TECHNISCHE SERVICE INFORMATION

Modell(e): 1,0 und 1,1 Ltr.-Fiesta

Betrifft: Linkes inneres Gleichlaufschiebegelenk

Abb.1 Unterschied der Gleichlaufschiebegelenke
A = HARDY SPICER
B = LÖBRO

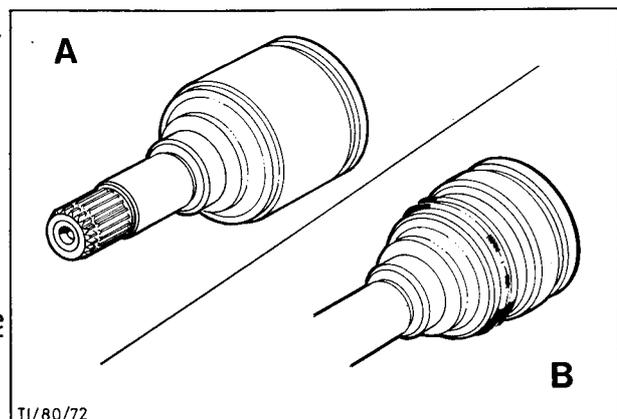
Falls 1,0 und 1,1 Ltr. Fiesta-Fahrzeuge in Linkskurven wegen eines klopfenden Geräusches im Bereich der Gelenkwellen beanstandet werden, dann ist zu überprüfen, ob ein linkes inneres Gleichlaufschiebegelenk der Fa. "HARDY SPICER" eingebaut ist und das klopfende Geräusch von diesem Gelenk hervorgerufen wird.

Beachte: Es können zwei in der Ausführung unterschiedliche Gleichlaufschiebegelenke eingebaut sein. Die Unterschiede sind in der Abb. 1 dargestellt.

Wenn ein Gelenk der Fa. "HARDY SPICER" eingebaut ist, dann ist das linke innere Gelenk gegen ein neues Gelenk (siehe "Notwendige Ersatzteile"), wie nachfolgend beschrieben, auszuwechseln.
